泊発電所3号炉 DB基準適合性 比較表

第8条 火災による損傷の防止（別添1 資料2 添付資料3 換気空調設備の「原子炉の高温停止及び低温停止を達成し、維持するために必要な機器」への抽出について）

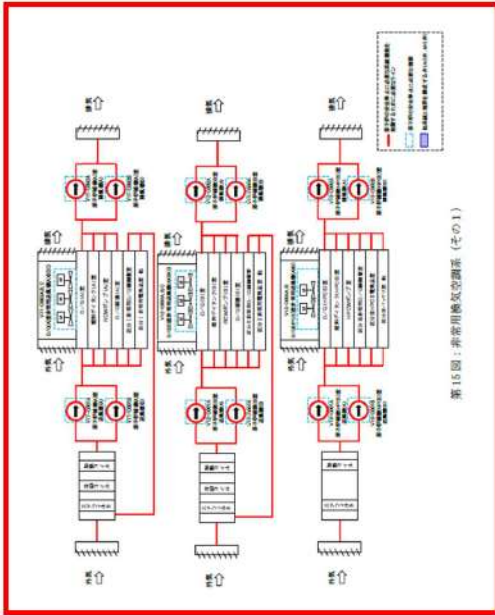
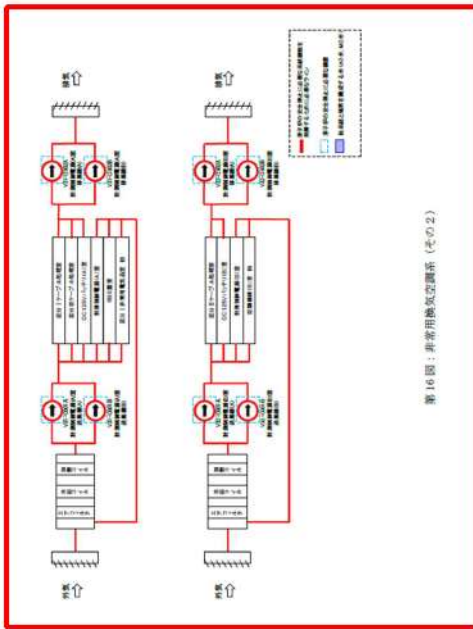
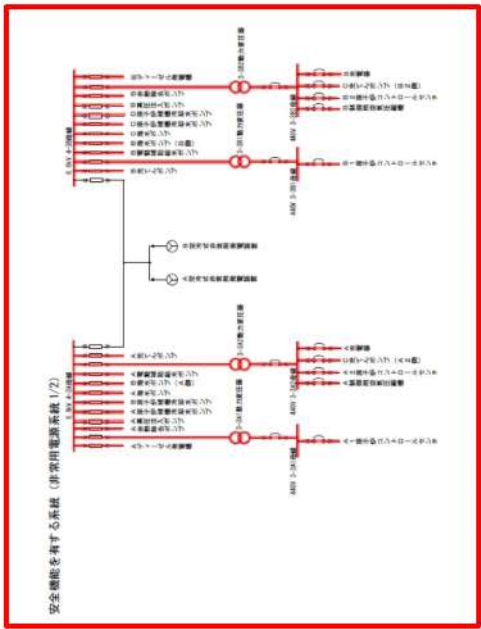
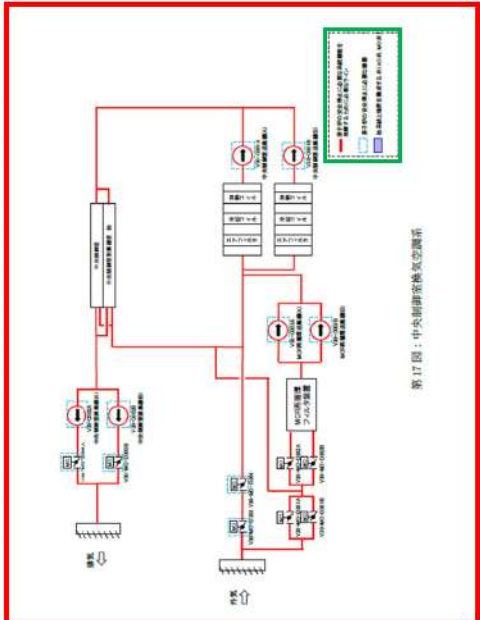
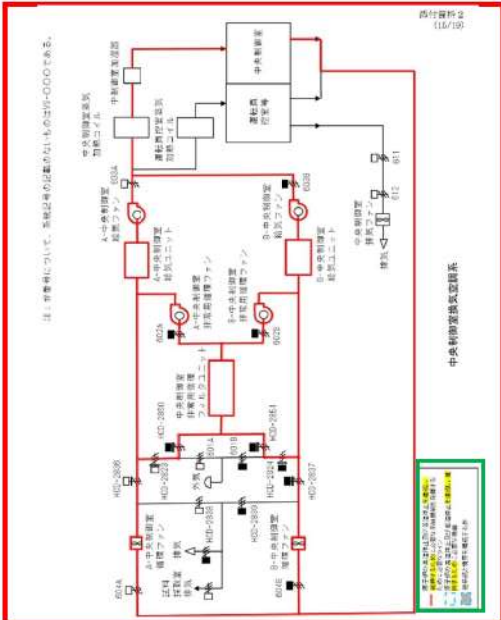
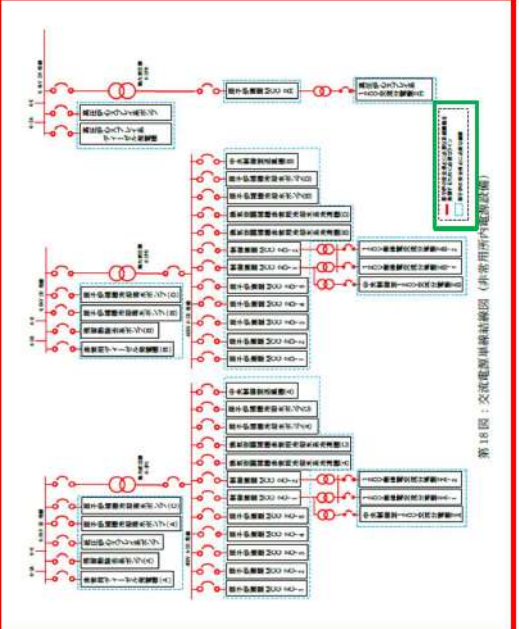
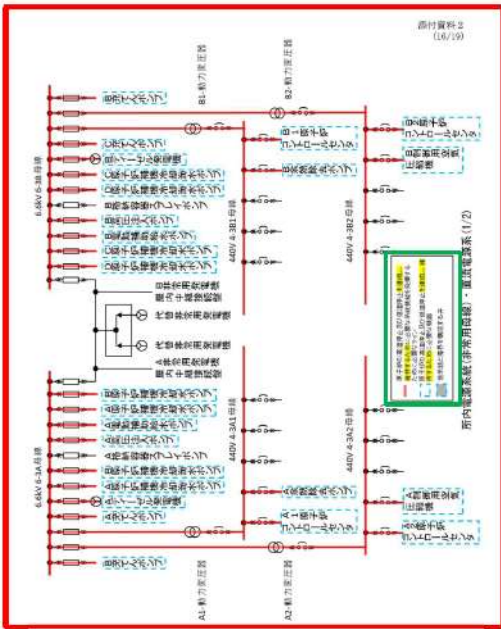
大飯発電所3/4号炉	女川原子力発電所2号炉	泊発電所3号炉	相違理由
	 <p>第15図：非常用換気気調系統 (その1)</p>		<p>【女川】</p> <ul style="list-style-type: none"> ■設計の相違 <p>炉型及び系統、設備構成の相違</p>
	 <p>第16図：非常用換気気調系統 (その2)</p>		<p>【女川】</p> <ul style="list-style-type: none"> ■設計の相違 <p>炉型及び系統、設備構成の相違</p>

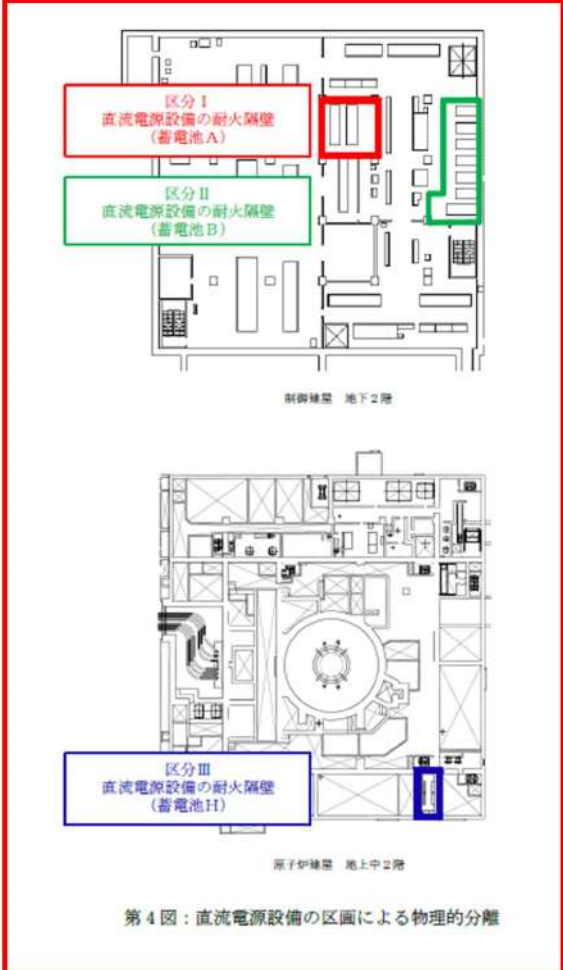
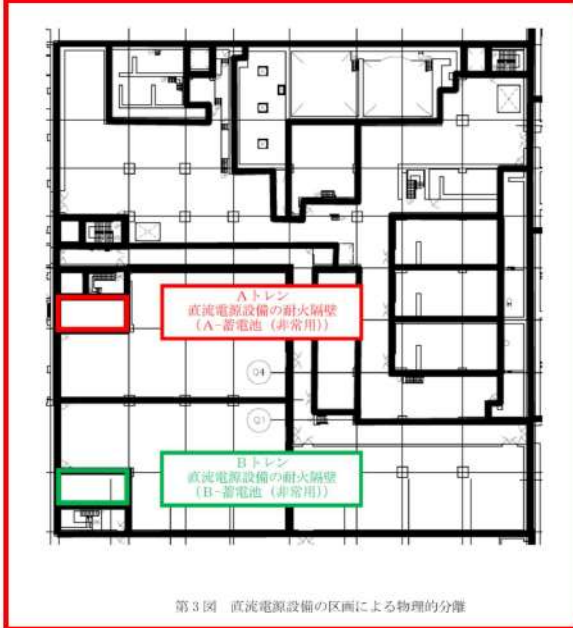
大飯発電所3/4号炉	女川原子力発電所2号炉	泊発電所3号炉	相違理由
	 <p>第2図：非常用母線の耐火隔壁による分離</p>	 <p>第1図 非常用母線の耐火隔壁による分離</p>	<p>【大飯】</p> <ul style="list-style-type: none"> ■記載内容の相違 女川実績の反映 <p>【女川】</p> <ul style="list-style-type: none"> ■設計の相違 建屋構造、機器配置及び設備の相違
	 <p>第3図：非常用母線の電気回路による分離</p>	 <p>第2図 非常用母線の電気回路による分離</p>	<p>【女川】</p> <ul style="list-style-type: none"> ■設計の相違 設備構成の相違

図1 ハロン消火設備概要図

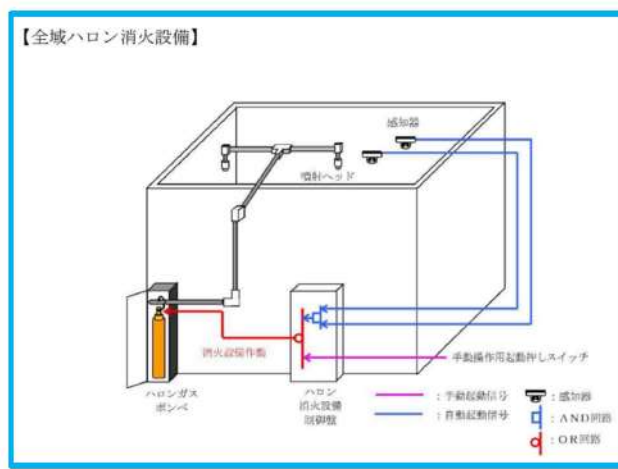
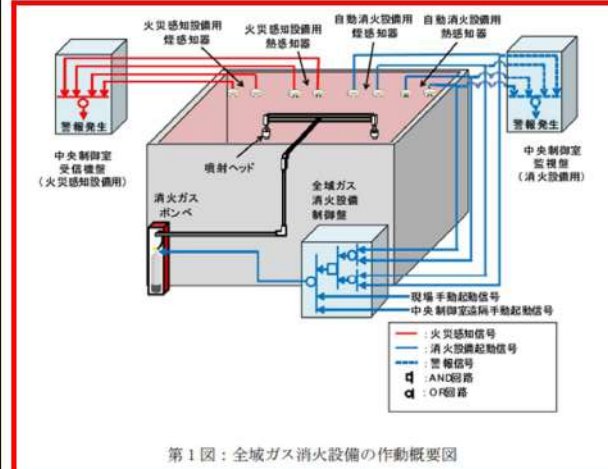
大飯発電所3/4号炉	女川原子力発電所2号炉	泊発電所3号炉	相違理由
<p>【局所ハロン消火設備】</p>  <p>図1 ハロン消火設備概要図</p>	 <p>第3図：局所ガス消火設備概要図 (油内包機器)</p> <p>第4図：局所ガス消火設備概要図 (モータコントロールセンタ)</p>		<p>【女川・大飯】</p> <p>■設計の相違</p> <p>泊では火災防護審査基準に基づく「自動消火設備又は手動操作による固定消火設備」として、全城ガス消火設備を設置しており、局所ガス消火設備は設置していないため、当該記載がない。</p>
